改善箇所説明図

改善の内容

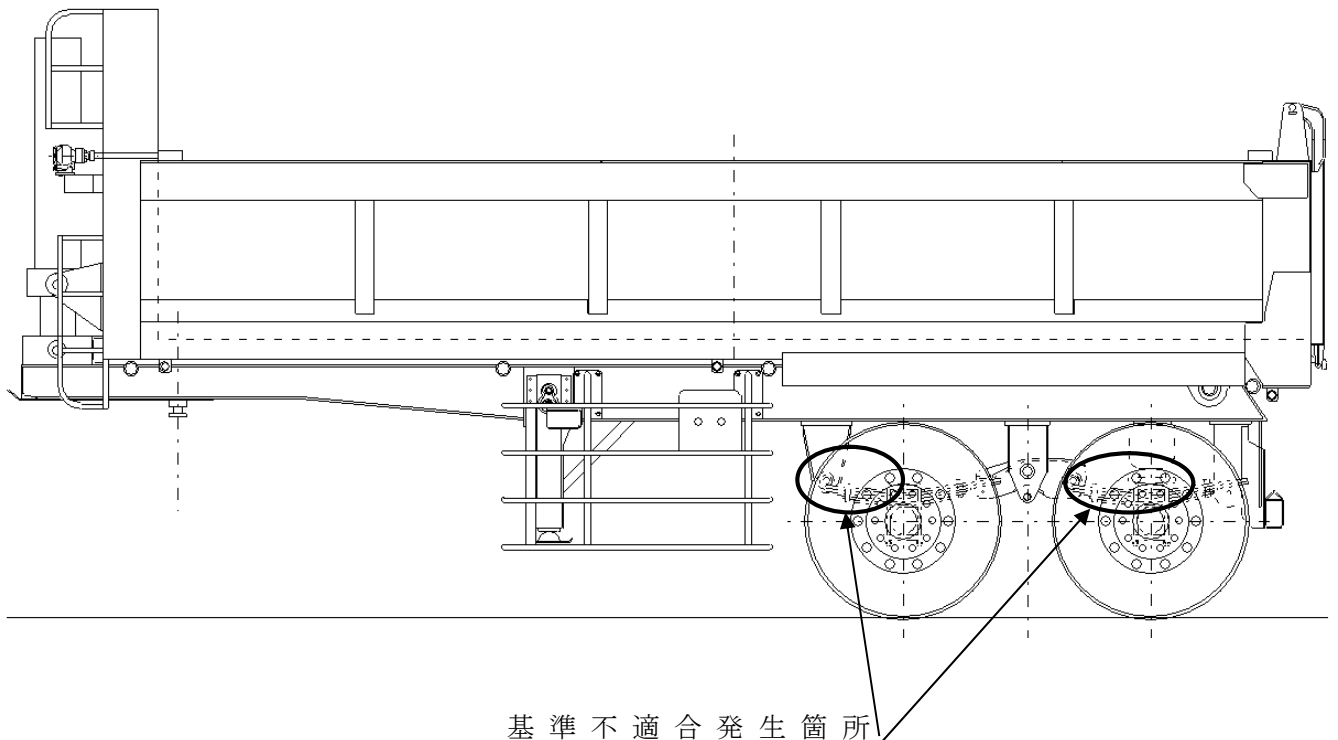
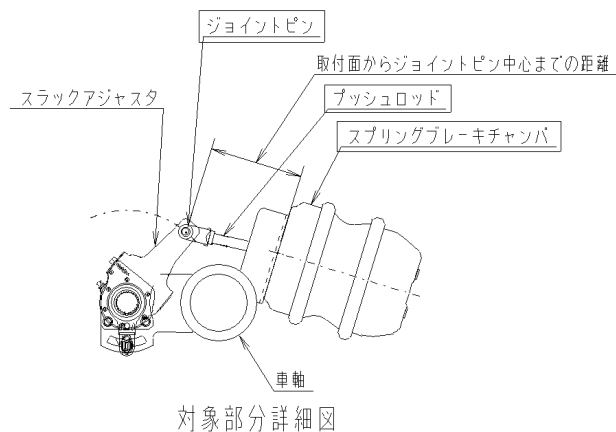
トレーラの制動装置において、スプリングブレーキチャンバのプッシュロッドの取付指示（取付面からジョイントピン中心までの距離）が不適切なため、プッシュロッドが長めに取付けられているものがある。そのため、制動力が十分に発生しないおそれがある。

全車両、適切なプッシュロッド長さに調整されたスプリングブレーキチャンバと交換する。

注：詳細図中 囲いは交換する部品を示す。
